**Relatório de Fiscalização 220/2023**

RELATÓRIO DE FISCALIZAÇÃO TÉCNICA DOS SISTEMAS DE ÁGUA E ESGOTO DO MUNICÍPIO DE LOUVEIRA

PRESTADOR: SAE – SECRETARIA DE ÁGUA E ESGOTO DE LOUVEIRA

Verificação de Não Conformidades

Fotos de [RES-6.4]**Foto 1** - Guarda-corpo do reservatório.**Foto 2** - Guarda-corpo do reservatório.**[RES-6.7] - Inexistência de para-raios em reservatórios elevados**

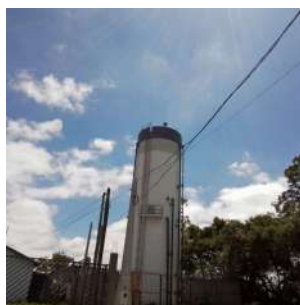
Não foi possível a visualização do Captor Franklin.

Foto 1 - Extravador sem tela de proteção.

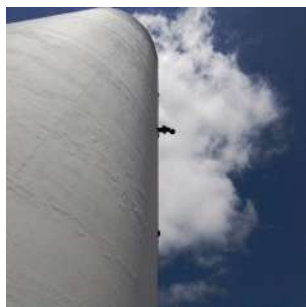
Não Conforme

Instalar tela de proteção nas aberturas do reservatório.

Foto 2 - Grade aguardando instalação.

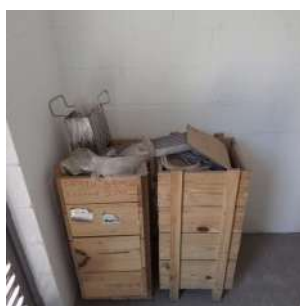
Não Conforme

Instalar o sistema de gradeamento da EEEB.
